# 정기(기동점검) 점검 조치결과보고

## [서울지하철 9호선 3단계 921공구 건설공사(T/K)]

- 점검일시 : 2018.06.15 (금)
- 조치결과
- ◆ 점검자 : 전용현

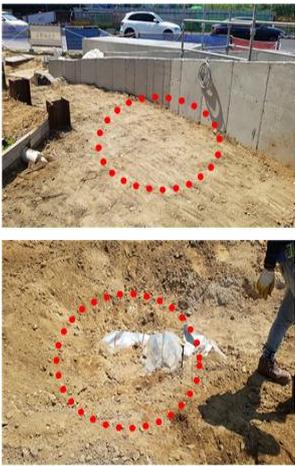
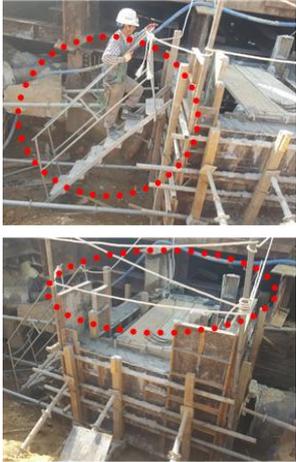
지적내용	점검사진	조치일자	조치사진
		조치내용	
<p>○ 품질관리</p> <p>- 935정거장은 향후 되메우기 작업 시 노상 재료의 최대 관리기준치 (100mm이하)가 초과되는 골재가 혼입되지 않도록 관리요망.</p>		<p style="text-align: center;">2018.06.18</p> <p>되메우기 토사 재료관리 철저 확인</p>	
<p>○ 가설통로 안전</p> <p>- 935정거장 #3,4 출입구 보공 제거 작업장은 상부에서 복공하부로 근로자가 안전하게 이동할 수 있도록 가설통로를 설치하기 바람.</p> <p>※ 건설안전기본지침 P-18 (가설통로 안전시설 및 작업기준)</p>		<p style="text-align: center;">2018.06.18</p> <p>935정거장 #3,4 출입구 보공 제거작업장 상부 근로자 안전가설통로 설치 조치 완료</p>
